第3回 特定兼用キャスクの設計の型式証明等に係る審査会合(2020年9月29日)

# 発電用原子炉施設に係る特定機器の 設計の型式証明申請

## 設置許可基準規則への適合性について (コメント回答)

三菱重工業株式会社

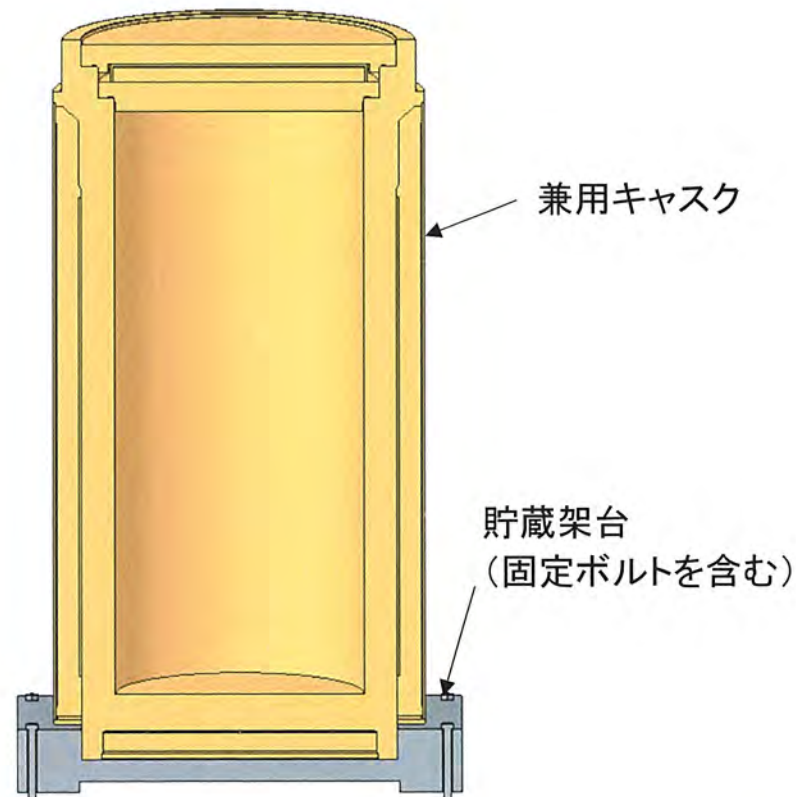
縦置き②による設置方法における基本設計方針を示すとともに、型式証明と後段申請の範囲を明確にすること。

基礎等に固定する設置方法(縦置き②)の基本設計方針、及び耐震評価方針、並びに耐震評価における型式証明での審査事項及び後段申請での確認事項を以下に示す。

縦置き②による設置方法(以下、「カップホルダ貯蔵方式」と称する)は、円柱形状の掘り込みを有する貯蔵架台に兼用キャスクの底部を勘合させることで兼用キャスクを支持する方法である。兼用キャスクは貯蔵架台に固縛しない。
